BOHRHAMMER

BD230R----A

TYPE 1

R10253

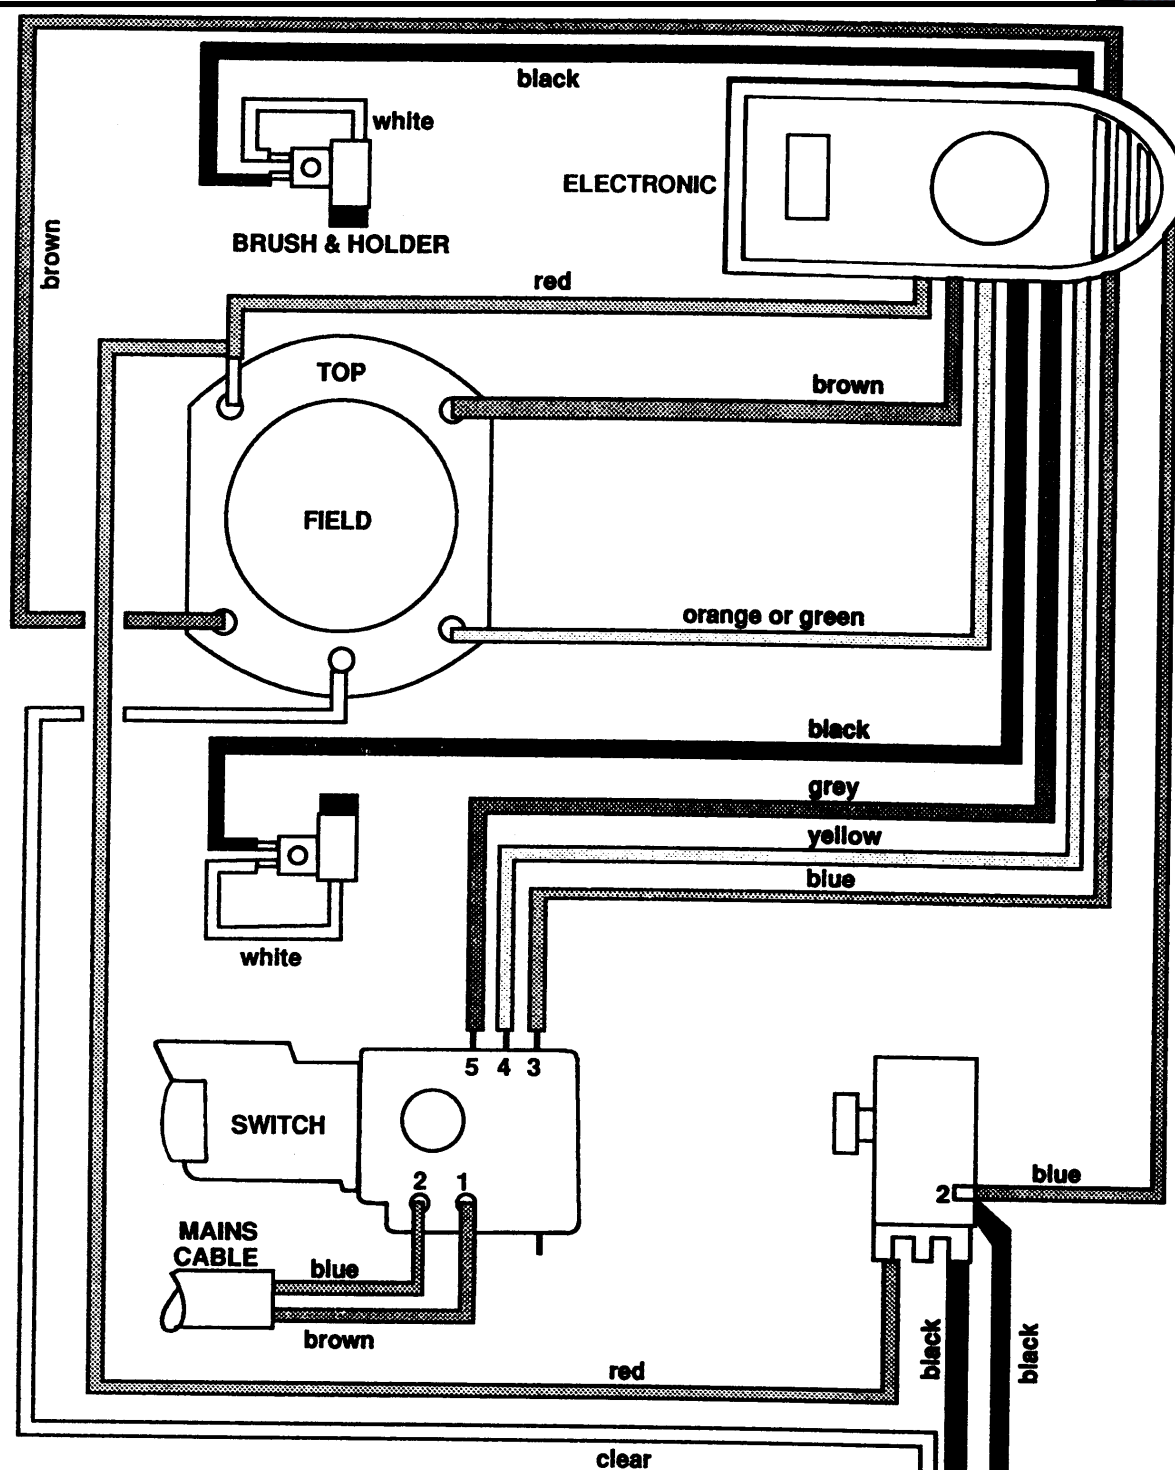
Elektronisches Steuergerät geändert: Ältere Typen werden durch die Öse an der schwarzen Litze identifiziert - neuere Versionen haben einen eingebauten Stift.

Bei Ersatz von Teile-Nr. 18 in älteren Maschinen ist Teil 55 für den Anschluß der schwarzen Litzen an der Kohlebürstenhalterung erforderlich.
